Dnr:2019.0035

SOLBERG 2:13 - Inspektion 2019-06-07

Foton från inspektionstillfället

(2)

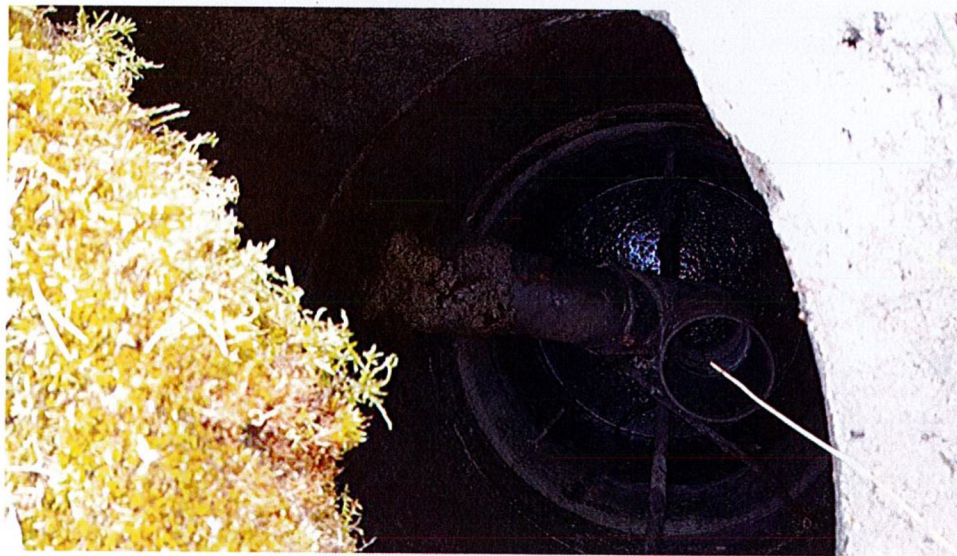
(2) Anläggningen består av två seriekopplade slamavskiljare som utgör en tvåkammarbrunn alt. trekammarbrunn med trasig inredning. Det var mycket låg nivå i slamavskiljarna vid inspektionstillfället. Det fanns en del bråte i bägge brunnar, och i första brunnen var t-rör på utgående ledning trasigt. Inga tecken på avloppspåverkan i området. Anläggningen verkar inte vara i bruk.

Det kan också vara bra att undersöka skicket och funktionen på avloppsanläggningen i anslutning till gymnastikbyggnaden (2).
